Modell
Model*Ferrari*VERTRAULICH
CONFIDENTIALGruppe
AreaProgressiv Nr.
Progressive no.Datum
Date

1189

Hitzeschutzblech Power Unit

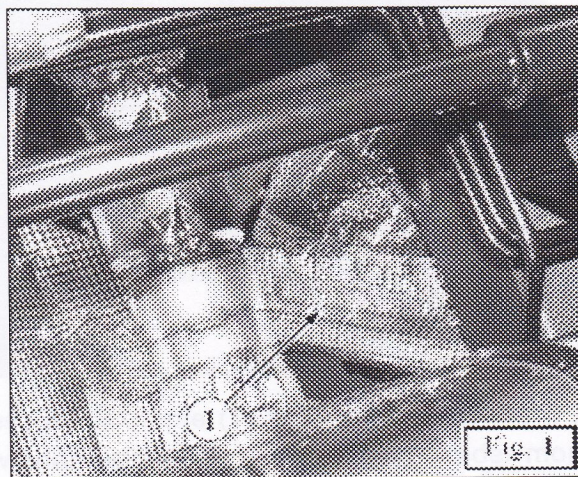
Hiermit möchten wir Ihnen mitteilen, dass ab Assembly Nr. **50936** ein thermisches Hitzeschutzblech (ET-Nr. **204065** - Ref. **1**, Fig. **1**) nahe der Power Unit und den Verbindungsleitungen zum Aktuator eingeführt wurde.

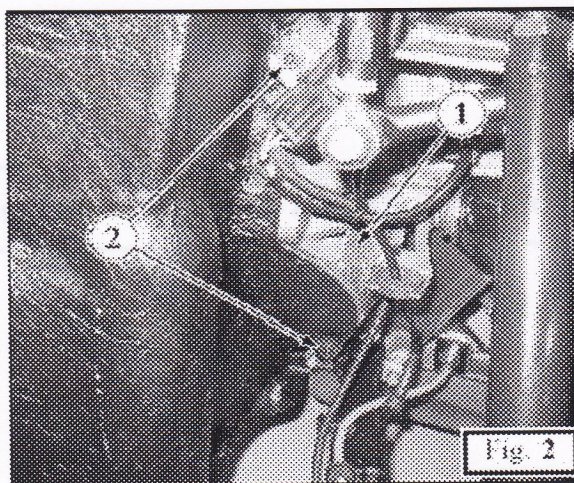
- 1 - Rad hinten rechts demontieren (Siehe Sektion **F 5.03** des Werkstatthandbuchs).
- 2 - Die beiden Schrauben (**2**, Fig. **2**) welche den hinteren Radlauf am Rahmen befestigen, lösen.

- 5 - Die Seite ohne Befestigungsknöpfe (1) am Rahmen biegen (Fig. 2).
- 6 - Die Schrauben (2) wieder befestigen und das Rad wieder montieren.

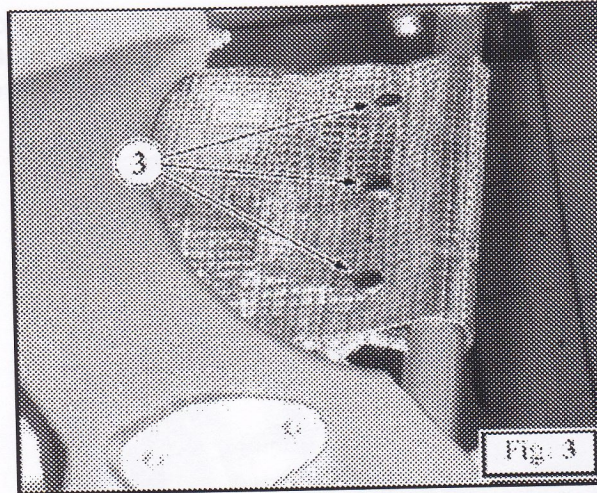
- 3 - Im Motorraum mit der Seite ohne die Befestigungsknöpfe zwischen Radlauf und Rahmen anbringen; die andere Seite des Hitzeschutzes mit den Befestigungsknöpfen um den rechten Rahmen befestigen.
- 4 - Die 3 Befestigungsknöpfe (3, Fig. 3) verschliessen, die umgebogene Seite des Hitzeschutzes muss vom Motorraum sichtbar sein.
